TITLE: Sheet_1

Drawn By: nils96

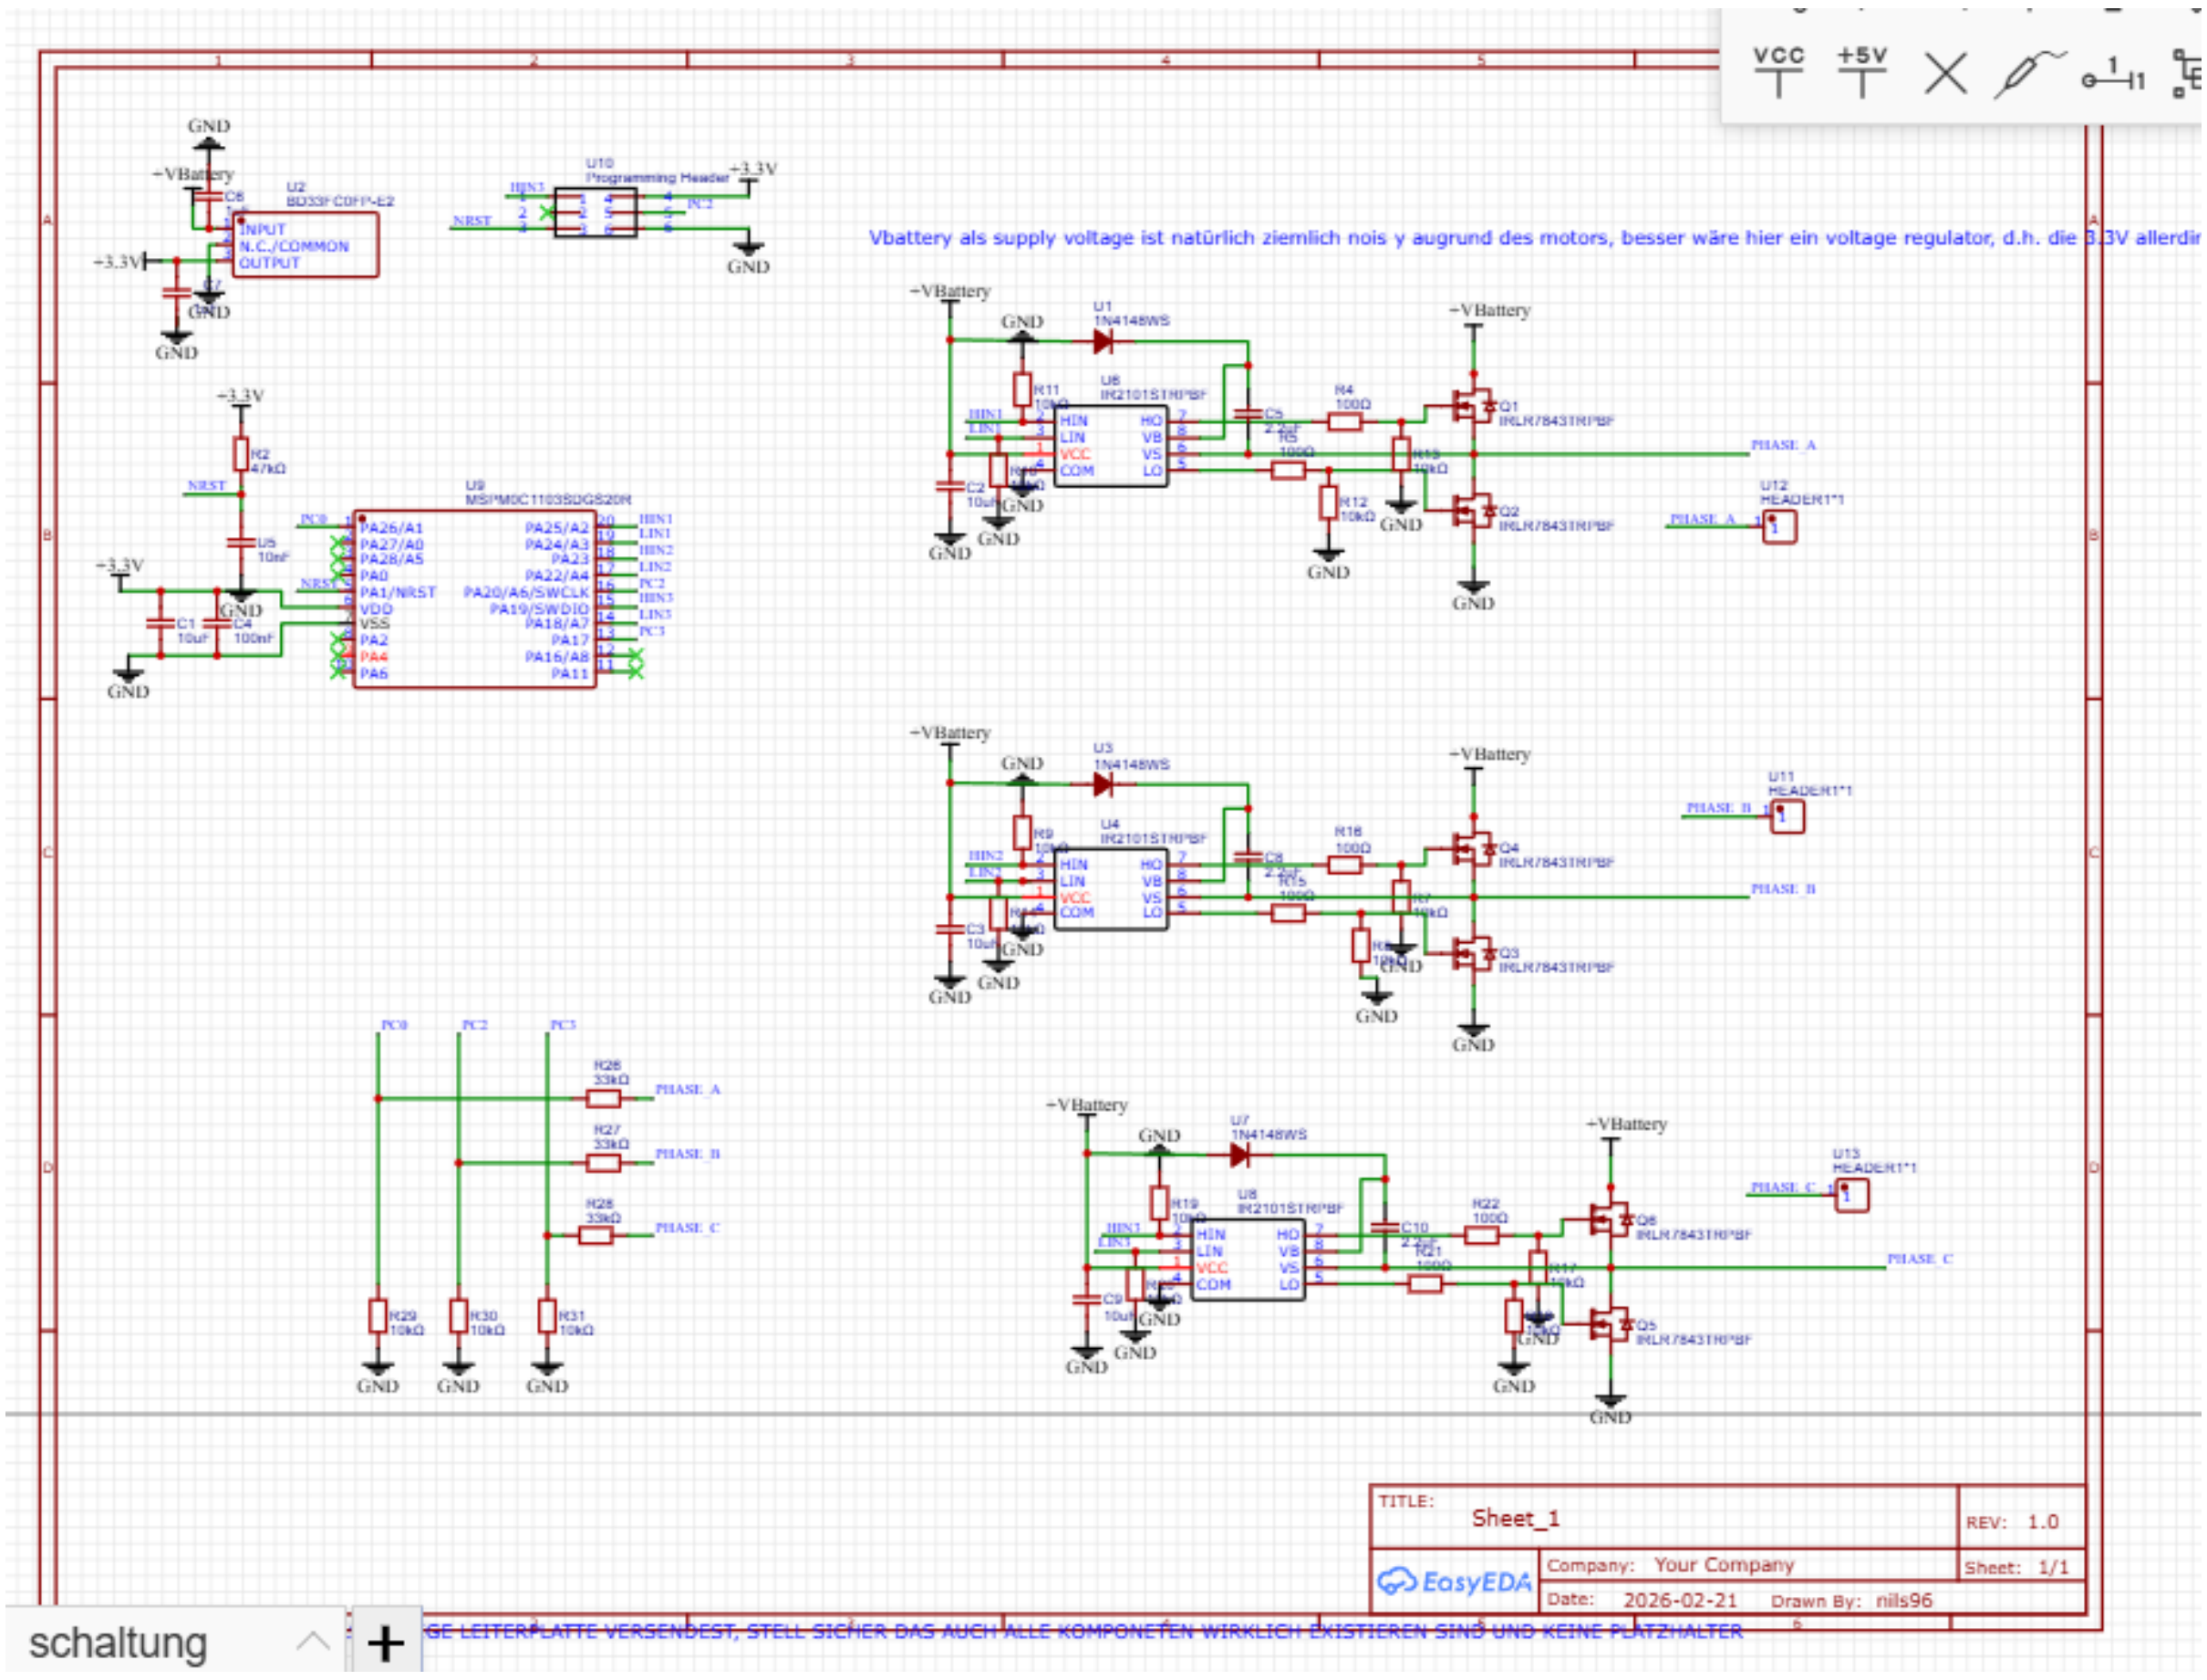
Vbattery als supply voltage ist natürlich ziemlich nois y augrund des motors, besser wäre hier ein voltage regulator, d.h. die 3.3V allerdir

GE LEITERPLATTE VERSENDEST, STELL SICHER DAS AUCH ALLE KOMPONETEN WIRKLICH EXISTIEREN SIND UND KEINE PLATZHALTER
